PRÉFET DES DEUX-SÈVRES

ANNEXES à la correspondance du 4 février 2020 relative à la demande de régularisation administrative de la société DECONS NORD AQUITAINE pour son site de NIORT dans le cadre d'une demande d'autorisation environnementale

ANNEXE 1

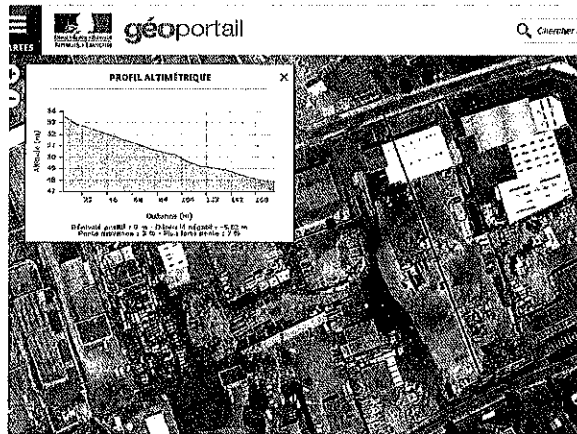
Dans ses compléments, l'exploitant précise le calcul du volume d'eau à mettre en rétention : 249 m³.

La lagune (équipée d'un obturateur gonflable) dispose d'une capacité de 60m³, et sous réserve que cette capacité soit maintenue continuellement.

L'exploitant précise que la plateforme basse compte une capacité de stockage de 215 m³. Ce qui porte le volume total de rétention à 275 m³.

Or le dossier ne comporte aucune précision sur les capacités de rétention de la plateforme basse, de son étanchéité, du fait que les eaux y seront dirigées de façon gravitaire, etc.

De plus, le site semble orienter les eaux vers le point bas (la rue des herbillaux, voir visuel ci-après).

Il est attendu des éléments permettant de s'assurer que cette rétention de 215 m³ joue pleinement son rôle.
